**PREVOST**

CAMPAGNE DE RAPPEL

CR21-12

DATE : Décembre 2021	SECTION : 18 CARROSSERIE
SUJET : FIXATION D'UN PANNEAU DE PLAFOND

Figure 1

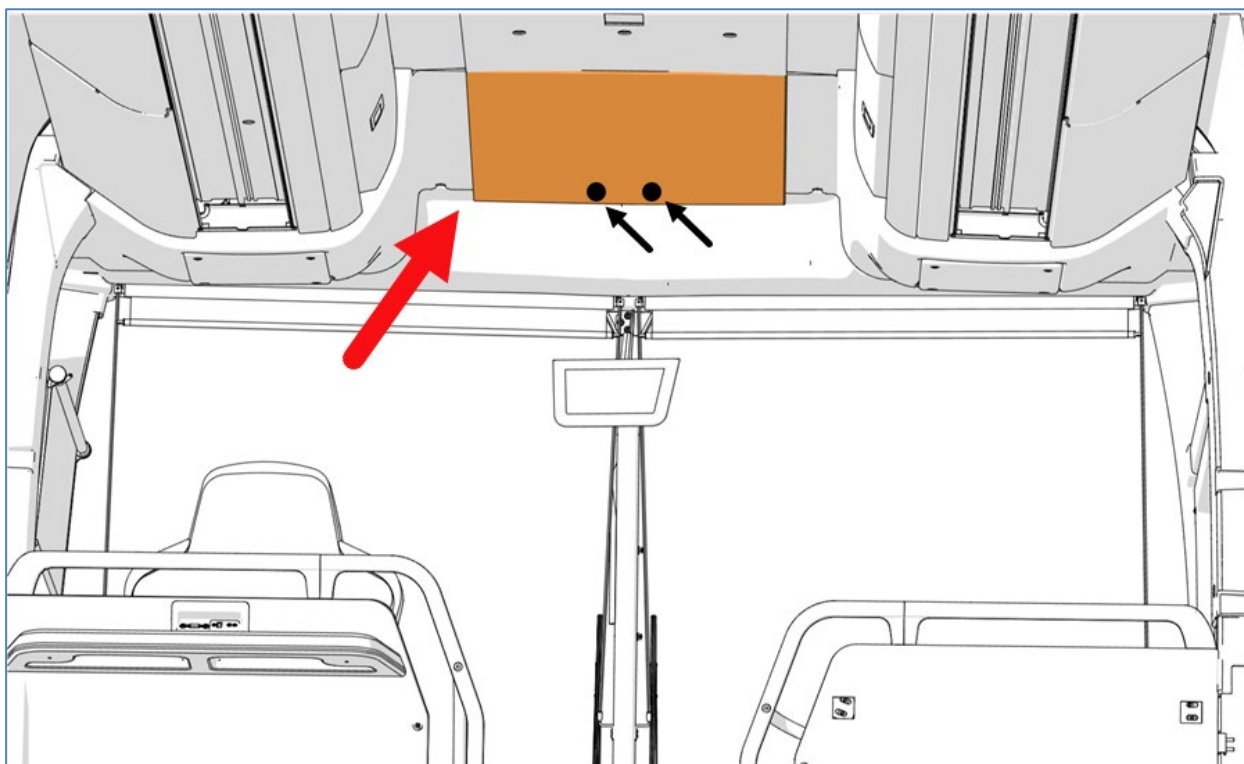
1. Localisez le panneau qui est fixé à l'avant du véhicule, au-dessus de l'allée centrale.

Figure 2

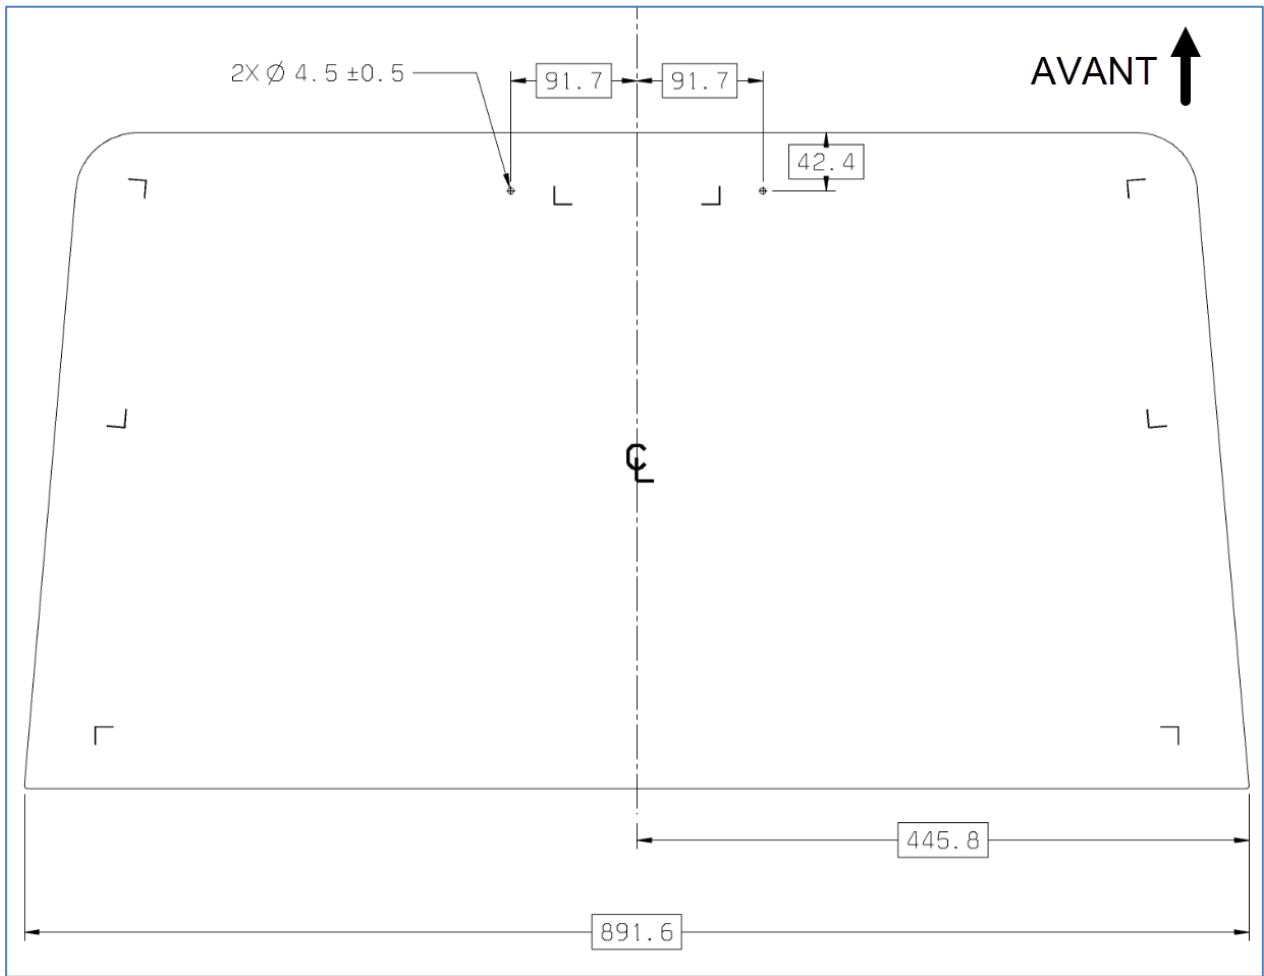
2. Marquez la position de deux perçages conformément à l'image suivante (dimension en millimètres)

3. Effectuez deux trous de guidage de 3/16 là où marqué sur le panneau. Percez également à travers la garniture en plastique située derrière le panneau.
4. Retirez le panneau.
5. À l'aide d'un couteau, effectuez deux encoches et dégagez la bande velcro où les écrous à ressort seront installés sur la garniture en plastique (Figure 3).
